REPÚBLICA DE COLOMBIA
SUPERINTENDENCIA DE INDUSTRIA Y COMERCIO
Oficio N° 8033 de 12 de agosto de 2019

Ref. Expediente N° NC2018/0003714

TÍTULO DE LA SOLICITUD: **“HIDROGENERADOR DE ENERGÍA ELÉCTRICA PARA CORRIENTES DE BAJO CAUDAL”**

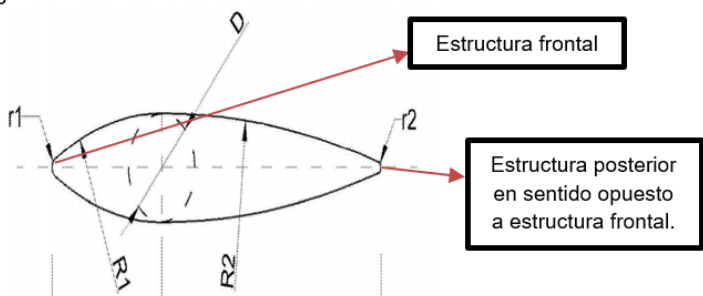
El documento D1¹ divulga un dispositivo hidráulico de generación eléctrica con un canal fluvial no cortado. El dispositivo de generación de energía de generación eléctrica hidráulica comprende al menos un eje de transmisión de fuerza que se extiende a través del canal del río e instalado en ambos lados del canal del río a través de dispositivos de soporte, y múltiples cuchillas instaladas en el eje de transmisión de fuerza. El eje de transmisión de fuerza se encuentra en la posición, lo que permite que las cuchillas instaladas en el eje de transmisión de fuerza se ubiquen en el flujo de agua en el canal del río, en el canal del río. Al menos un extremo del eje de transmisión de fuerza está conectado con un dispositivo de transmisión instalado en un grupo electrógeno en la orilla del río. Los perfiles de las cuchillas de las cuchillas tienen el mismo ancho en la dirección de la profundidad del agua, las caras de la cuchilla en el lado izquierdo y el lado derecho son caras curvadas aerodinámicas en la dirección del flujo de agua, cuando el flujo de agua fluye a través de las cuchillas, la velocidad de flujo en las caras de la cuchilla de un lado es mayor que la de las caras de la cuchilla en los otros lados , la diferencia de presión se forma por la presión de las caras de la cuchilla de los dos lados de cada cuchilla, y se proporciona la potencia mecánica necesaria para los grupos electrógenos a través del eje de transmisión de fuerza. Por medio del dispositivo de energía de generación eléctrica hidráulica con el canal del río no cortado, la generación eléctrica hidráulica puede completarse con la premisa de que el canal natural del río no está cortado y, por lo tanto, el fenómeno de que el río está cortado, se forma un depósito y, por lo tanto, se producen efectos adversos en el medio ambiente ecológico, los animales, las plantas.

Tabla 1. Comparación de las características técnicas esenciales, con las del estado de la técnica:

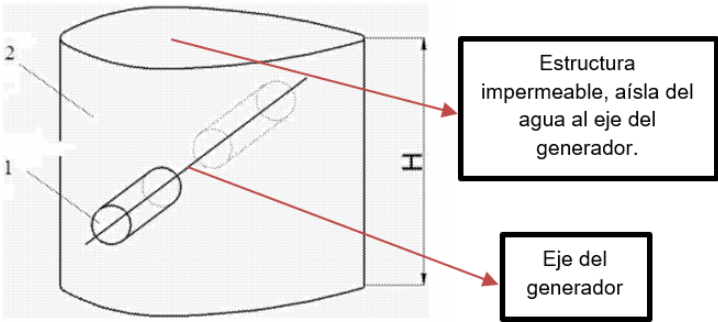
Características esenciales	D1	D2
Estructura de Soporte en forma de pentágono (1).	La invención está diseñada preferiblemente para ser la primera forma estructural simétrica. (Descripción, párr. 7)	No menciona.
Estructura frontal (2).	Figura 5. 	No menciona.
Estructura posterior (3) en sentido opuesto a la estructura frontal (2).		No menciona.

Sistema de paletas (14), que se encuentra conectado a cada extremo de un eje (15), que pasa a través de los vértices intermedios de la estructura de soporte (1) del dispositivo, en donde a su vez, el eje (15), está conectado a un generador (16), y este último a un sistema de almacenamiento (17).	No menciona.	Sus palas giran alrededor de un eje, sobre el cual está montado un generador eléctrico. “Ese eje, en el mismo número de vueltas, mueve el generador, y del generador sale un cable que va a ir conectado a la red eléctrica (ver documento completo).
La estructura frontal (2) y la estructura posterior (3), se interconectan al unirse a la estructura de soporte, y forman una estructura sellada e impermeable.	Figura 4.  图4	No menciona.

Figura 5.

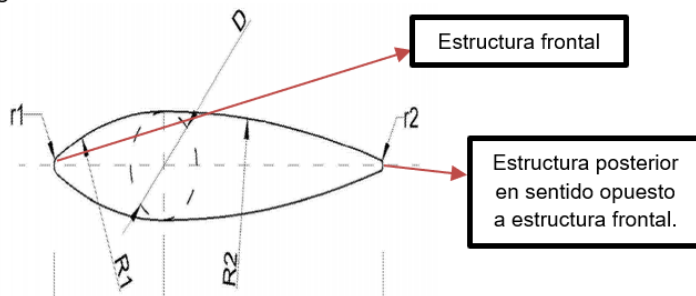
- Reivindicación 4: Ver Figura 5. Se evidencia mayor longitud de la estructura posterior respecto a la estructura frontal.
